Zmiany traktuję jako nieistotne odstępstwo od zatwierdzonego projektu budowlanego lub warunków pozwolenia na budowę (podstawa art. 36a Prawa Budowlanego)

16/07/2025	data rew.
07/05/2024	data
A-01	nr. rysunku
1:100	skala

RZUT PARTERU

PRZEBUDOWA I TERMOMODERNIZACJA BUDYNKU ADMINISTRACYJNO DYDAKTYCZNEGO NR 2 KARKONOSKIEJ AKADEMII NAUK STOSOWANYCH W JELENIEJ GÓRZE PRZY ULICY LWÓWECKIEJ 18 WRAZ ZE ZMIANĄ SPOSOBU UŻYTKOWANIA PODDASZA NIEUŻYTKOWEGO NA POMIESZCZENIA POMOCNICZE ORAZ BUDOWA MIEJSC PARKINGOWYCH. DOSTOSOWANIE OBIEKTU DO POTRZEB OSÓB NIEPEŁNOSPRAWNYCH ORAZ DOSTOSOWANIE OBIEKTU DO WARUNKÓW OCHRONY PRZECIWPOŻAROWEJ
nazwa zamierzenia

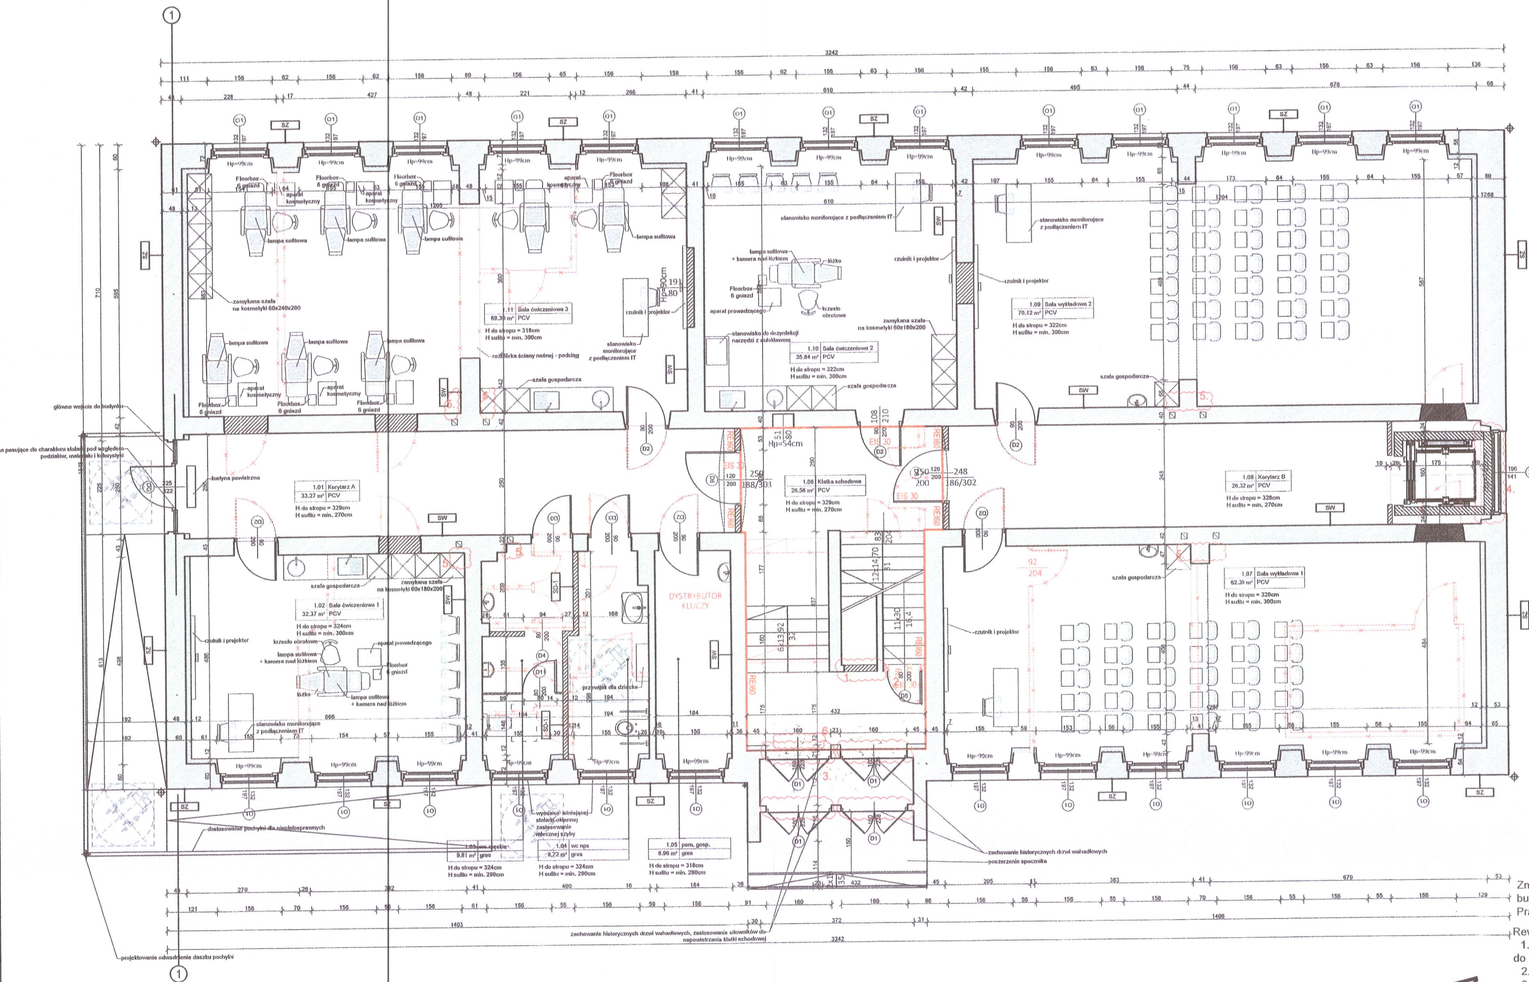
Rewizja:
1. Zamurowanie otworu drzwiowego na klatce schodowej prowadzącego do schowka.
2. Dodanie drzwi do piwnicy w klasie EIS 30
3. Skorygowano oznaczenie drzwi wejściowych DZ1
4. Zamurowanie tylniej ściany szybu windowego
5. Usunięcie znaczników (strzałek) wentylacji grawitacyjnej.
6. Usunięcie projektowanej kurtyny powietrznej.
7. Zlokalizowano dyspozytor kluczy w pomieszczeniu 1.05.
